Ministero della cultura

SOPRINTENDENZA SPECIALE PER IL PIANO NAZIONALE
DI RIPRESA E RESILIENZA

Oggetto: **[ID: 8220]** Procedura di Valutazione di Impatto Ambientale ai sensi dell'art.23 del D.Lgs 152/2006 relativa al progetto di un impianto agrivoltaico denominato "Iudica", della potenza pari a 78 MW e delle relative opere di connessione alla RTN, da realizzarsi nei Comuni di Castel di Iudica (CT), Ramacca (CT) e Aidone (EN), in località "Cacocciola" e "Belmontino Sott.no".
Proponente: Energia Pulita Italiana 2 S.r.l.
Parere tecnico-istruttorio

Figura 3 - Stralcio Elaborato IUDICA-IAT06 Regimi Normativi – in evidenza l’interferenza dell’impianto con i livelli di tutela di cui: in giallo livello 1, in verde livello 2 e in rosa livello 3.

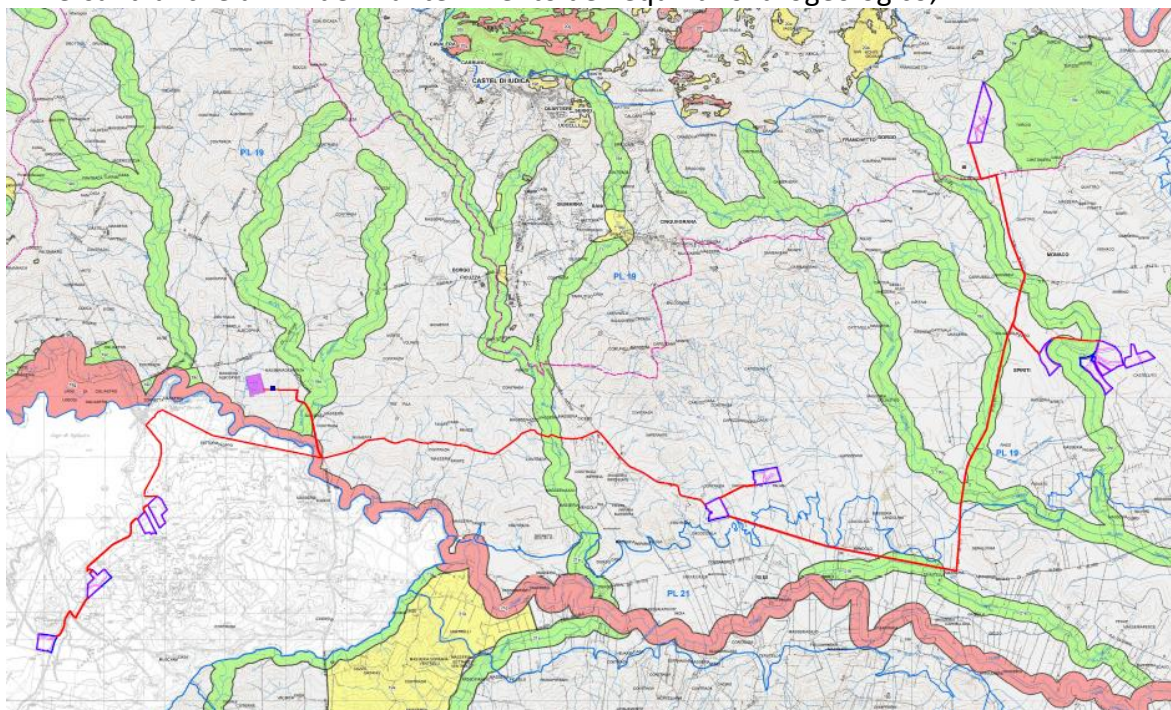
CONSIDERATO E VALUTATO che le opere di progetto interferiscono con differenti "contesti" tutelati dal Piano Paesaggistico della provincia di Catania con specifiche prescrizioni orientate alla tutela e valorizzazione del patrimonio paesaggistico (NTA artt. 39 e 41), di cui di seguito si riportano quelle pertinenti per ogni contesto con riferimento alle opere interferenti:

- 19.c "Paesaggio delle aree seminaturali di Monte Turcisi e del lago Ogliastro, aree di interesse archeologico comprese" (Comprendente il SIC ITA060001 e le aree di interesse archeologico di Monte Turcisi) con **livello di tutela 2** (interferenze: area d'impianto 4 posta in aderenza):

- 19.d "Paesaggio delle aste fluviali con elementi di naturalità, aree di interesse archeologico comprese" (Comprendente i corsi d'acqua Capo Bianco, Secco, Mise, Valetello, Albospino, Giumenta, Chianotta, Mendolo, S.Giuseppe, Sbarda, Olmo, Raso, Ventrilli, La Signora, Turcisi, Polmone e le aree di interesse archeologico di Cozzo Saitano - C.da Ventrelli)) con **livello di tutela 2** (interferenze: passaggio del cavidotto):

- 19.g “Paesaggio naturale del Lago Ogliastro e dei fiumi con alto interesse naturalistico” (Comprendente i corsi d’acqua Dittaino e Gornalunga) con **livello di tutela 3** (interferenze: limitrofa all’aerea d’impianto e interferito dal cavidotto):

Figura 4 - Stralcio Elaborato IUDICA-IAT11 Carta dei Beni paesaggistici – in evidenza le interferenze con i corsi d'acqua e aree di interesse archeologico, e il lago Ogliastro.

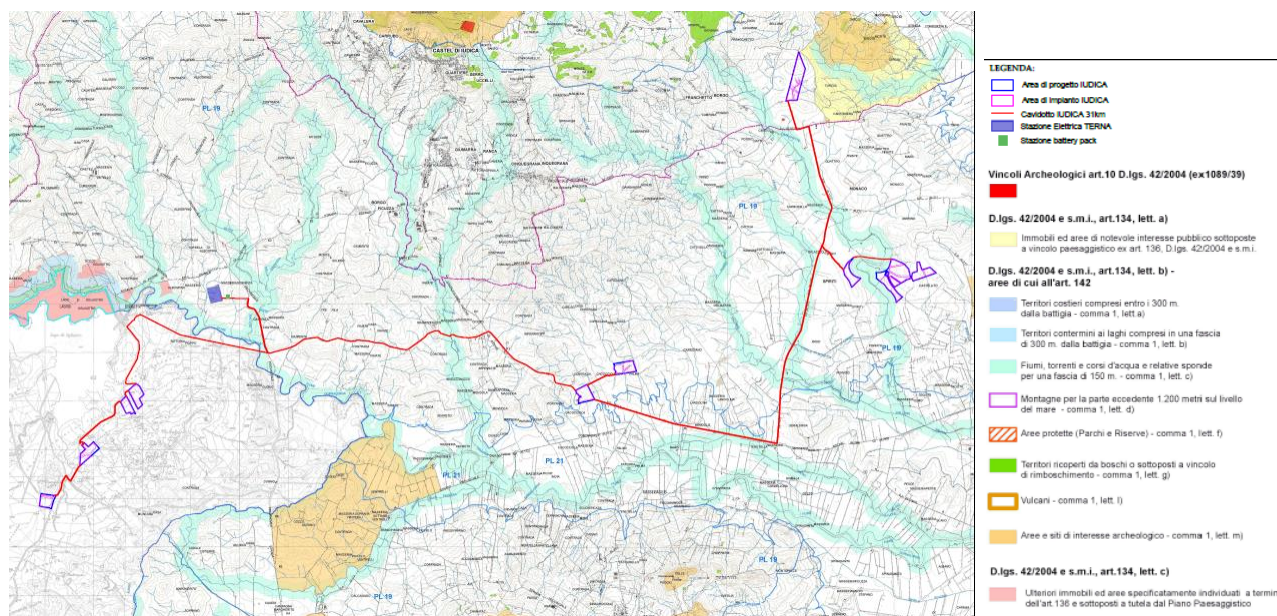
CONSIDERATO che l'area interessata dalla realizzazione dell'impianto e delle relative opere di connessione alla rete, come evidenziato anche dalla Soprintendenza BB.CC.AA. di Catania e di Enna, è caratterizzata dalla presenza di un importante patrimonio culturale tutelato ai sensi del D.Lgs 42/04 e nello specifico:

1. **BENI PAESAGGISTICI tutelati ai sensi dell'art. 136 del D.Lgs. 42/04: immobili ed aree di notevole interesse pubblico individuati:**
 - *Monte Turcisi* - comune di Castel di judica vicolo GURS 13/06/1998 – in aderenza all'area d'impianto "4"

3. **BENI PAESAGGISTICI: aree e beni tutelati ai sensi dell'art. 142 comma 1. lett. b), c) e m):**
 - 3.1. Beni paesaggistici vincolati *ope legis*, ai sensi dell'articolo 142 del Codice dei Beni Culturali, D.Lgs. 42/2004, comma 1, **lettera b)**: *i territori contermini ai laghi compresi in una fascia della profondità di 300 metri dalla linea di battigia, anche per i territori elevati sui laghi interferenze:*

Figura 16 – Carta di analisi dei vincoli paesaggistici con evidenziati i buffer di 500 mt previsti per gli impianti agrofotovoltaici ai sensi dell'art. 20 del D.Lgs 199/2021 e ss.mm.ii.(elaborazione a cura della Segreteria Tecnica SS-PNRR)

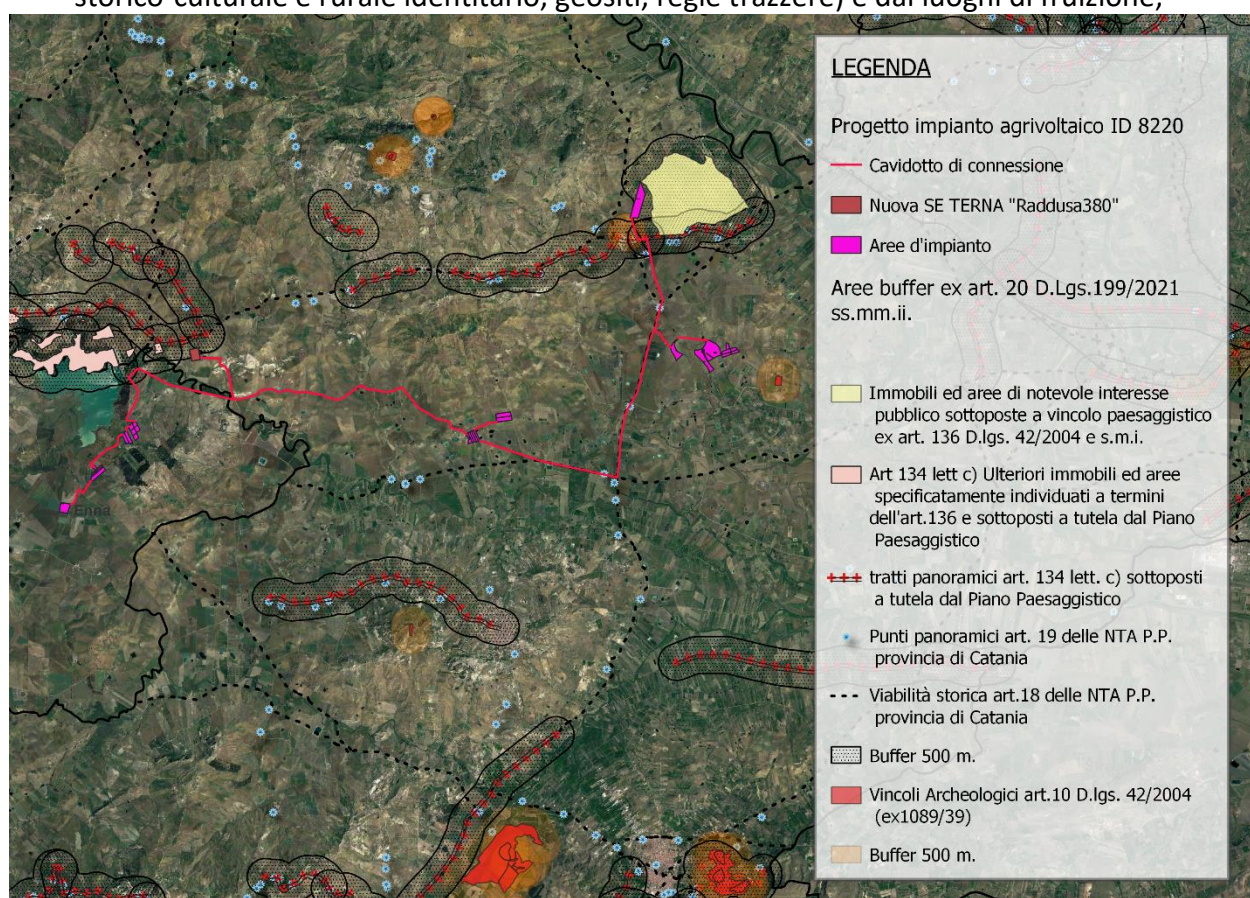
- l'impianto agrivoltaico proposto rientra tra gli “interventi di rilevante trasformazione del paesaggio” disciplinati dal Piano Paesaggistico della Provincia di Catania;

- l'impianto agrivoltaico proposto è visibile da molti punti sensibili tutelati dal DLgs. 42/04 e dal Piano Paesaggistico della Provincia di Catania (patrimonio culturale, aree tutelate ai sensi dell'art. 134, lett.c del Dlgs. 42/04, percorsi panoramici, beni isolati appartenenti al patrimonio storico-culturale e rurale identitario, geositi, regie trazzere) e dai luoghi di fruizione;
